VISITA DE INSPECCIÓN

ÁREA VISITADA: Planta de Tratamiento de Agua Residual PTAR

FECHA DE VISITA: 23 de Octubre de 2014

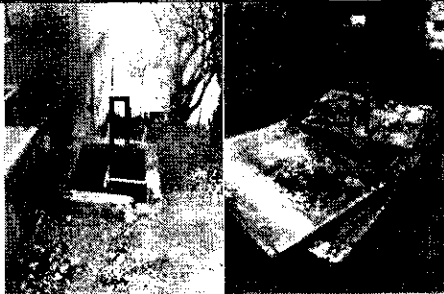
Hallazgo y Análisis	Registro	Plan de mejoramiento
Se evidencian escaleras no adecuadas para el acceso a las unidades de la planta.		1. Se solicita al área de mantenimiento la construcción o compra de escaleras que permitan el ingreso a la parte alta de la planta garantizando la seguridad de los trabajadores.
Se evidencia que la malla metálica del cerramiento se encuentra deteriorada.		2. Se solicita al área de mantenimiento realizar los arreglos necesarios para corregir los daños en las mallas del cerramiento de la planta.
Se evidencian grietas y fisuras en paredes de algunas unidades de la PTAR (Cámaras de inspección, unidades de tratamiento, entre otras). Además las cajas presentan separaciones físicas con la estructura general de la planta.		3. Se solicita al área de mantenimiento determinar todos los arreglos locativos necesarios para corregir los hallazgos referenciados. 4. Generar cronograma de actividades sobre estos arreglos y hacerlo llegar al área de Salud Ocupacional y ambiental.

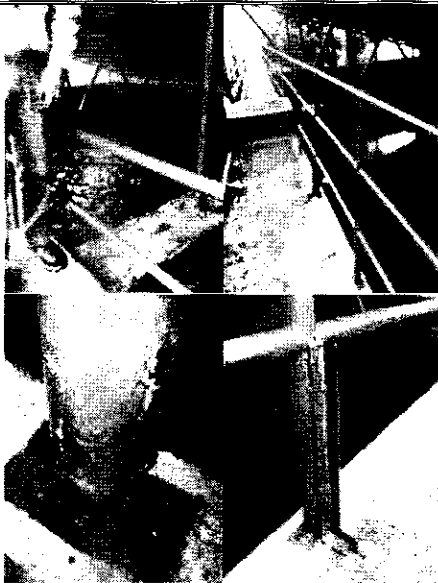
Hallazgo y Análisis	Registro	Plan de mejoramiento
Se evidencian válvulas en mal estado dentro de las cajas.		5. Se solicita el arreglo de todas las válvulas a la mayor brevedad posible y de esta manera se garantice el funcionamiento de la PTAR.
Se evidencian cámaras sin tapa y otras con tapas de difícil manejo para el operario, ya no cuentan con mecanismos para moverlas y pueden ocasionar riesgos de atrapamiento.		6. Se solicita evaluar, sustituir o instalar tapas y generar nuevas tapas en las cajas donde faltan. Para las tapas nuevas se recomienda que cumplan con las siguientes características: se recomienda que sea en metal para evitar al máximo el sobreesfuerzo del operario y con pintura resistente al óxido teniendo en cuenta que se encuentran ubicadas en lugares descubiertos y al aire libre.

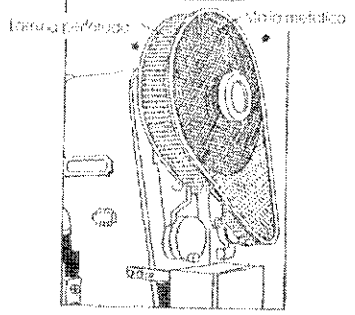
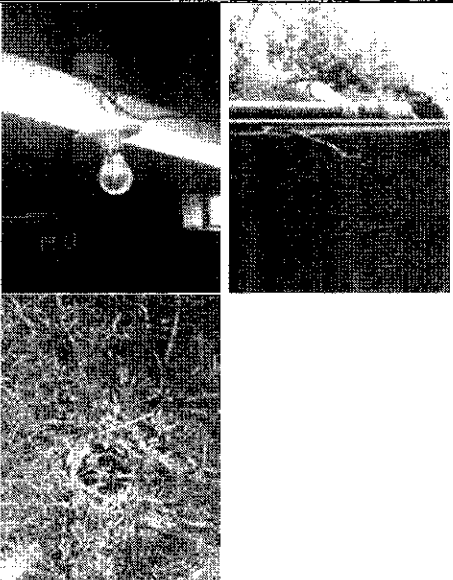
Hallazgo y Análisis	Registro	Plan de mejoramiento
Las barandas que se encuentran en el área de desplazamiento del trabajador no cumplen con la altura mínima (1 metro) estipulada en la Resolución 1409 de 2012, no se encuentran señalizadas de acuerdo al código de colores de prevención (Amarillo y negro combinado), en algunos puntos se encuentran deteriorados y no cuentan con rodapiés. Los tanques no cuentan con mecanismos de acceso seguro al área (Escaleras portátiles o fijas).		7. Se solicita al área de mantenimiento la reingeniería de las barandas donde se cumpla con las siguientes características: Una barandilla de 90 cm a 100 cm. De altura, listón intermedio a 75 cm. De altura y rodapiés a 10 cm de altura; estos cambios deben garantizar la seguridad con las mejoras en los deterioros actuales garantizando que por cada metro lineal la baranda resista 150 kg. 8. Se solicita al área de mantenimiento pintar las barandas de amarillo y negro intercalado con franjas de anchura de 10 cm con una inclinación de 45° con respecto a la línea horizontal. 9. Se solicita adecuar las escaleras para ingresar hacia la parte interna de la planta, estas deben estar aseguradas con mecanismos tipo gatos o con inclinación de acuerdo a los reglamentos de trabajos en alturas, en caso de ser tipo gato se recomienda que cumplan con la protección de aro cubre hombres.

Se evidencia que no todos los difusores funcionan en forma óptima. Lo anterior no permite la eficiencia del sistema y generación de olores ofensivos.		10. Se solicita al área de mantenimiento la reparación de los difusores para garantizar el a correcto funcionamiento del sistema.

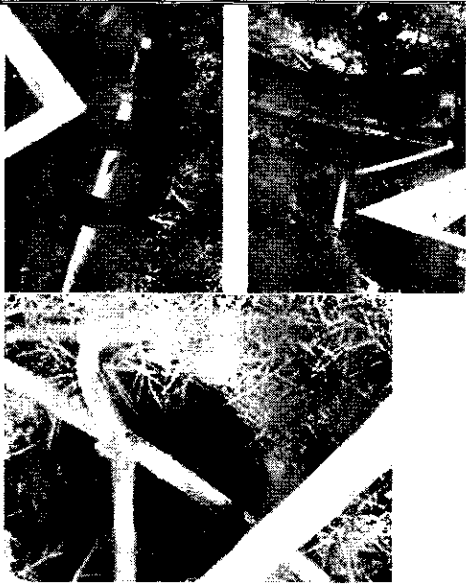
Hallazgo y Análisis	Registro	Plan de mejoramiento
Se evidencian fisuras en cámaras de mantenimiento y tapas en estado de corrosión.		19. Se solicita al área de mantenimiento realizar una revisión donde participe personal idóneo y defina los arreglos locativos necesarios para corregir los hallazgos de infraestructura como se muestra en la imagen. 20. Se solicita al área de mantenimiento arreglar la tapa metálica para garantizar el funcionamiento de las bisagras y eliminar el estado de corrosión.
Se evidencia conexiones de agua sin las uniones respectivas.		21. Se solicita al área de mantenimiento (plomería) la reingeniería de las uniones de las tuberías.
Se evidencia señalización de bordes en las unidades de tratamiento desgastadas.		22. Se solicita al área de mantenimiento (pintura) pintar los bordes de las unidades de tratamiento de color amarillo.
Se evidencia que el equipo de bombeo del tanque de almacenamiento final no sirve.		23. Se solicita al área de mantenimiento el arreglo del equipo de bombeo a la brevedad posible y de esta manera se garantice el funcionamiento de la PTAR.
